令和元年度第１回野洲市景観審議会の会議結果について

（２）野洲市民病院整備にかかる景観への影響について

設計番号 04180-010	工事名称 野洲市民病院整備工事（建築工事）		種別
図面名 外構図		縮尺 1/300(A1) 1/600(A3)	
一級建築士事務所 登録番号 東京都第1033号 施設コンサルタント 登録番号 地26第843号	担当 一級建築士 第109006号 関根 祐男	担当 川上 浩史	通し番号 N35
構造設計一級建築士 第 5021号 一級建築士 第151727号 桑原 賢明	設備設計一級建築士 第 2304号 一級建築士 第209335号 長永 信久	作成日 H30.9

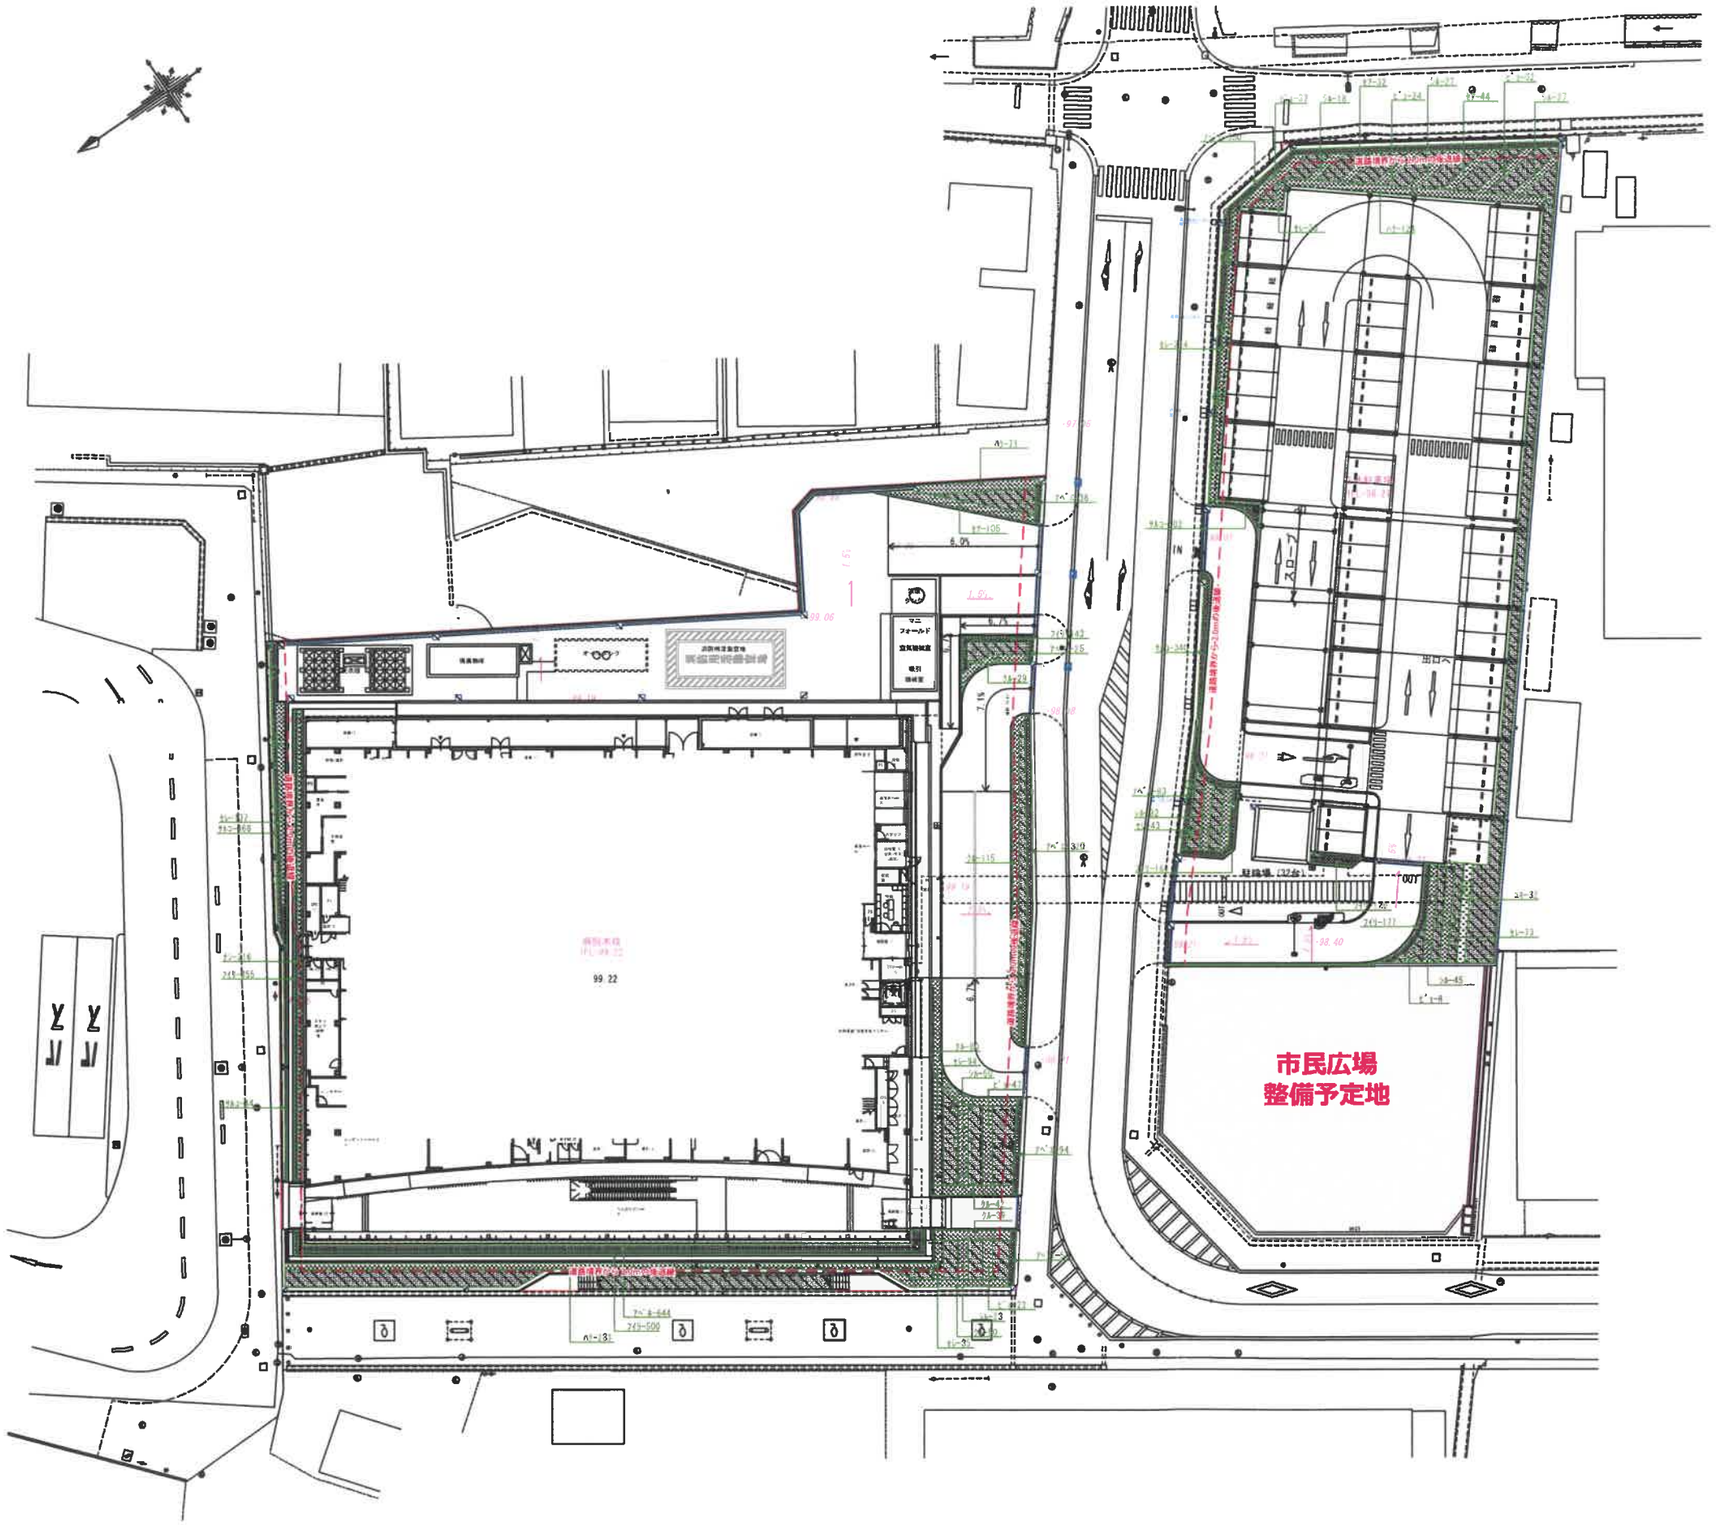
・病院及び立体駐車場の外構については、中高木による植栽のほか、低木や壁面緑化など景観に配慮した緑化の推進に努めること。

◎　植栽による圧迫感の低減など、景観に配慮した緑化の推進に努める。

株式会社 佐藤総合計画	設計番号 04180-010	工事名称 野洲市民病院整備工事（建築主体）	区別
	図面名 外観透視図		縮尺
	一級建築士事務所 登録番号 東京都第1033号 施設コンサルタント 登録番号 施26第843号	統括 一級建築士 第189809号 國廣 禎男	担当 川上 浩史
	構造設計一級建築士 第 5021号 一級建築士 第161787号 桑原 賢司	設備設計一級建築士 第 2304号 一級建築士 第289330号 是永 恒久	作成日 2019.6

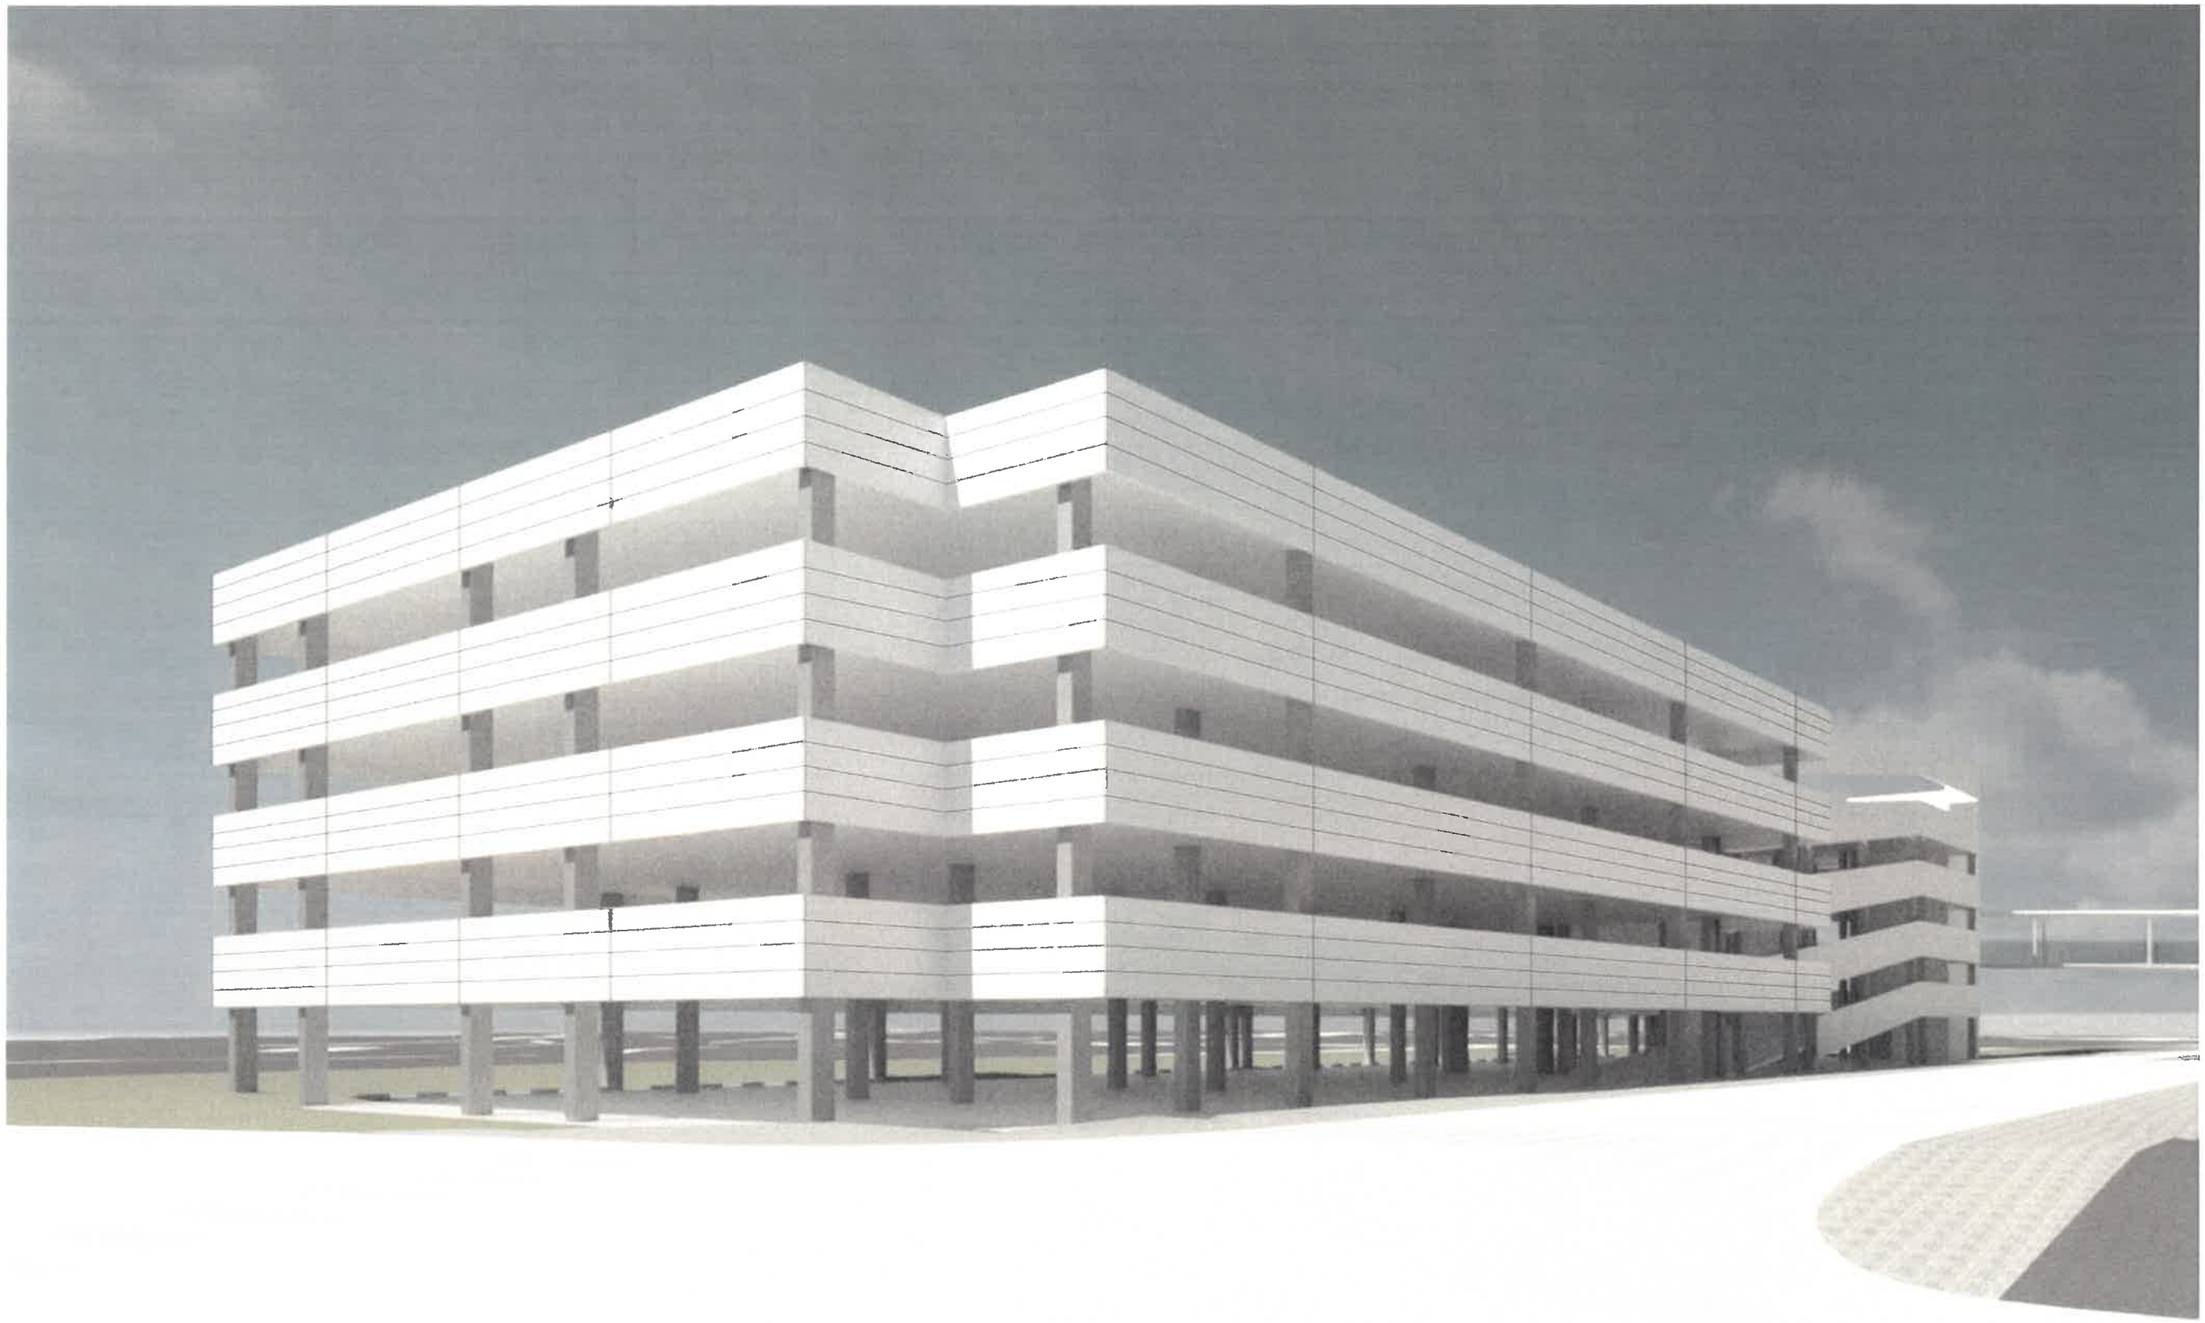
・病院建物は高層部分と低層部分の色彩を変えるなど、落ち着きのある外観となるよう工夫すること。

◎　落ち着きのある外観となるよう、景観に配慮した色彩とする。
